Informazione tecnica: **Ottimizzazione gamma**

01002369B

CAMBIO MATERIALE AGGIORNAMENTO DESIGN

Figura 1: anello di tenuta 01002369B
design precedente

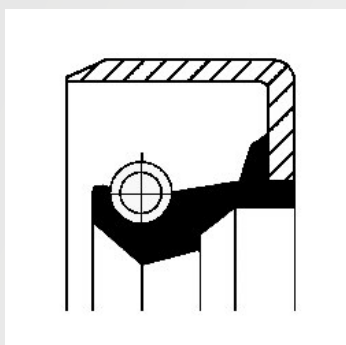
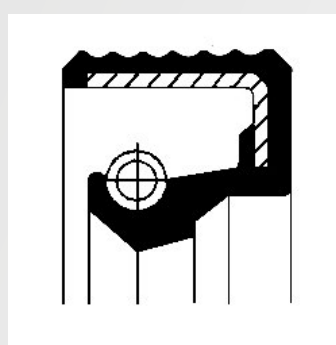
Seguendo le indicazioni ricevute dalla casa costruttrice il nostro Lead Center ha sostituito la tenuta 01002369B con il codice Corteco n. 12010784B. La principale differenza è la copertura del diametro esterno: infatti, se prima la copertura era interamente metallica, ora, con il nuovo design il diametro esterno è completamente ricoperto di gomma ed è corrugato. Queste caratteristiche migliorative garantiscono una tenuta decisamente più efficace.
